INFORME TÉCNICO DE INSPECCIÓN  
DRCC-IIQ-094-2019

<b>Proyecto:</b>	INFRAESTRUCTURA BÁSICA PARA LOTES DE BUENAVENTURA OESTE, FASE 1.
<b>Promotor:</b>	HACIENDA SANTA MÓNICA, S.A.
<b>Categoría:</b>	I
<b>Consultores ambientales:</b>	RENE CHANG MARÍN Y MONICA FUENTES.
<b>Localización del proyecto:</b>	SECTOR DE LA ALBINA, CORREGIMIENTO DE EL CHIRÚ, DISTRITO DE ANTÓN, PROVINCIA DE COCLÉ.
<b>Fecha de inspección:</b>	14 DE MARZO DE 2019
<b>Fecha de informe:</b>	14 DE MARZO DE 2019
<b>Participantes:</b>	<ul style="list-style-type: none"><li>• Pascual Castillo-MiAMBIENTE-Coclé.</li><li>• José Chen-MiAMBIENTE-Coclé.</li><li>• Yarianis Santillana Macías - MiAMBIENTE- Coclé.</li><li>• Carlos Castillo-MiAMBIENTE-Coclé.</li><li>• Enrique Martínez-SINAPROC-Coclé.</li><li>• Jairo Rodríguez-ANATI-Coclé.</li><li>• Juan Manuel Henríquez- Representante Legal del proyecto.</li><li>• René Chang Marín-Consultor Ambiental.</li></ul>

**Fig. 5, 6, 7 y 8 Desembocadura del río Chico, el cual colinda con el área del proyecto a desarrollar.**

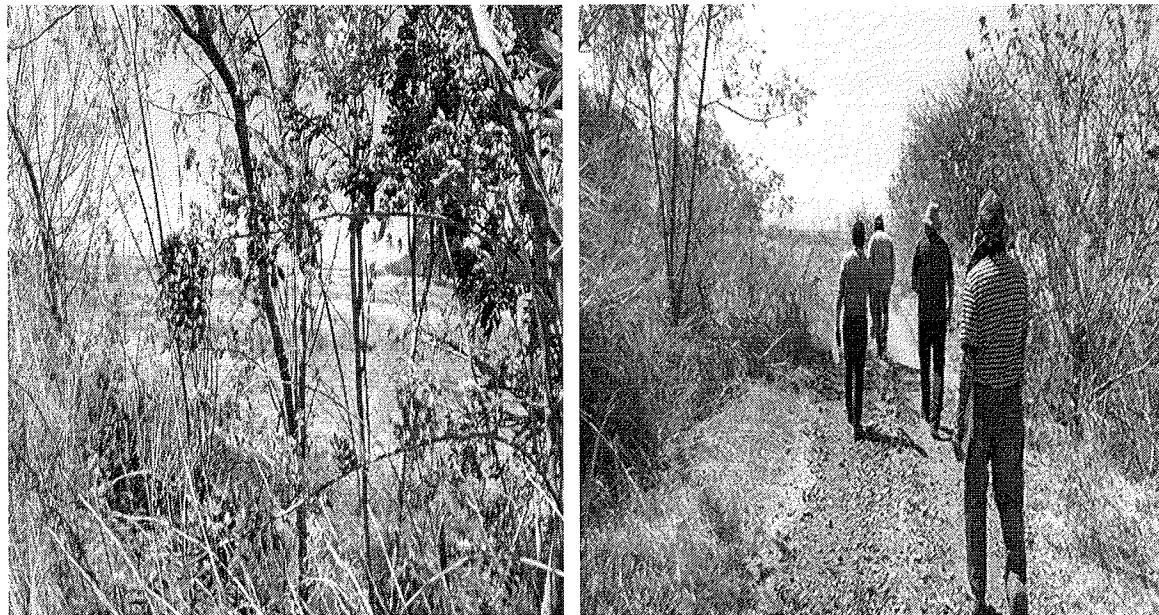
Observación 1: Al momento de la inspección se evidencia que el área propuesta para el desarrollo de proyecto colinda con la franja litoral de la playa y con la desembocadura del río Chico cuenca 138. El promotor deberá presentar los planos de servidumbre hídrica e indicar a cuantos metros iniciaran los trabajos. Igualmente las medidas de mitigación para la protección del río Chico y el bosque de galería. Como también indicar la línea de alta marea, la cual debe ser definida por ANATI.

Observación 2: El promotor deberá presentar las recomendaciones y observaciones por parte del SINAPROC con respecto al área propuesta para el desarrollo del proyecto y su cercanía a la fuente hídrica existente (río Chico). Igualmente las recomendaciones al promotor, en caso de crecidas y/o futuras afectaciones a las comunidades ubicadas aguas abajo de la fuente hídrica, en vista de que el área Este colindante con el río Chico será rellenada y nivelada por el proyecto y considerando que actualmente se ha ampliado el delta en la desembocadura del mismo, ramificándose hacia el área Oeste, por ser un área más baja (y en donde existen fincas particulares e incluso la comunidad de Juan Hombrón). En este sentido, el informe técnico por parte de la sección de Seguridad Hídrica de MiAMBIENTE Coclé también recomienda establecer las medidas de mitigación que se tomaría ante una eventualidad de inundación.

Fig. 9,10, 11, 12, 13 y 14 vegetación existente. Participación de secciones de MiAMBIENTE y otras Instituciones.

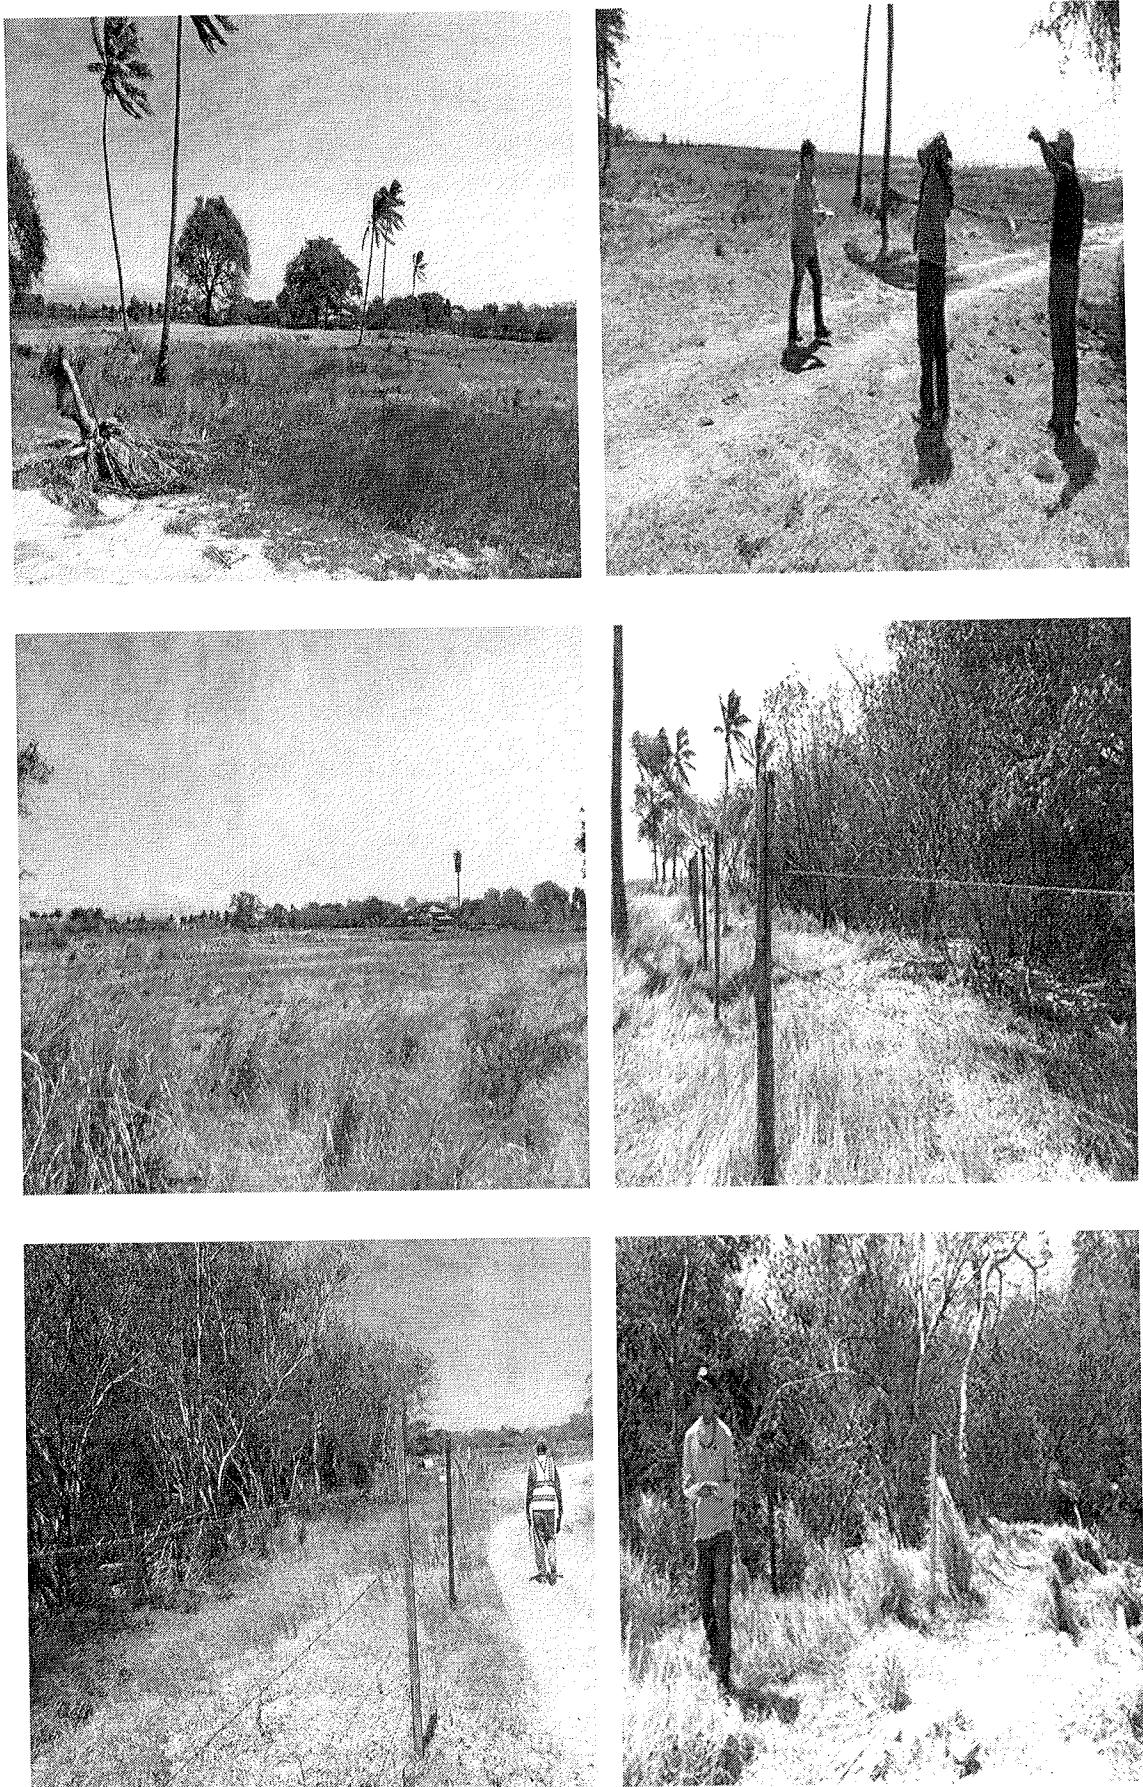
Observación 4: El terreno es irregular en su parte central (cárcavas). Se observó que la vegetación consiste en gramínea, se evidencia árboles dispersos, palmas, cercas vivas, área de playa y bosque de galería del río chico.

Fig. 15, 16, 17, 18, 19, 20 drenaje construido que conduce al río chico y autoridades participantes.

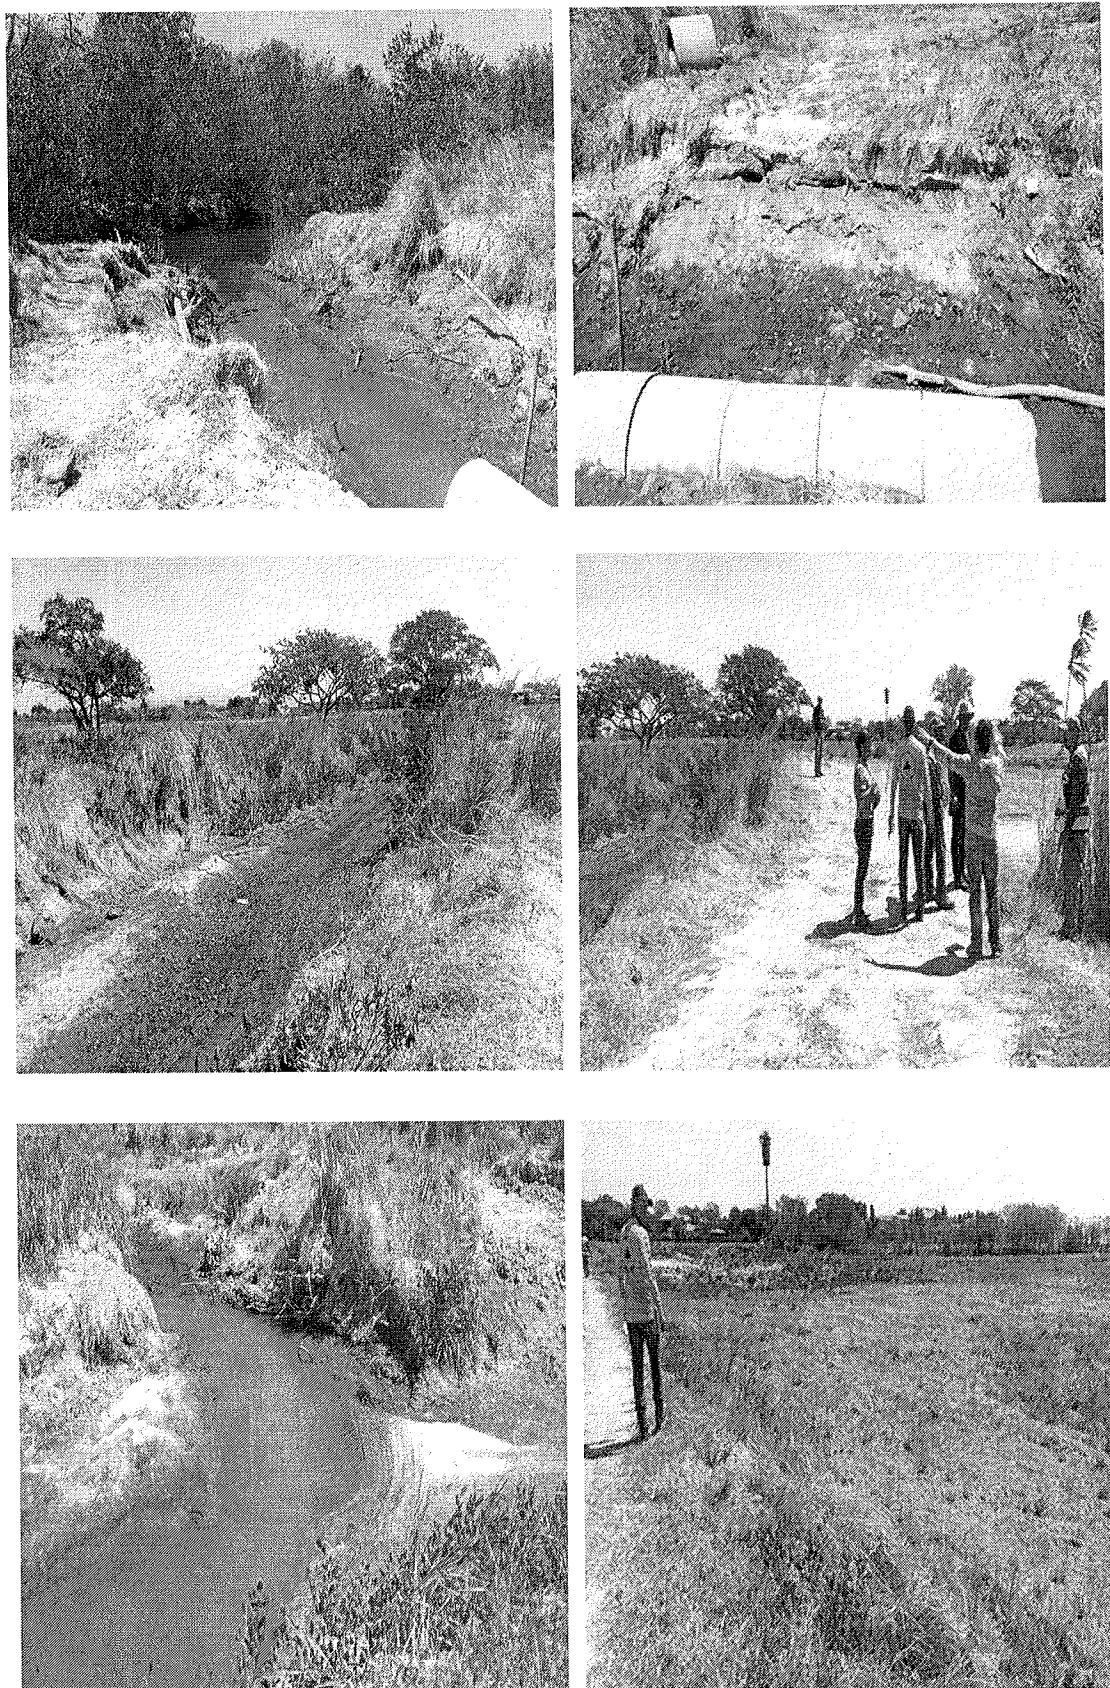
Observación 6: Al momento de la inspección se observó un drenaje que conduce a la desembocadura del río Chico, el representante legal del proyecto nos informa que el mismo no forma parte del área a utilizar para el desarrollo del proyecto y que el mismo se realizó para el desalojo de las aguas de lagos del proyecto vecino.
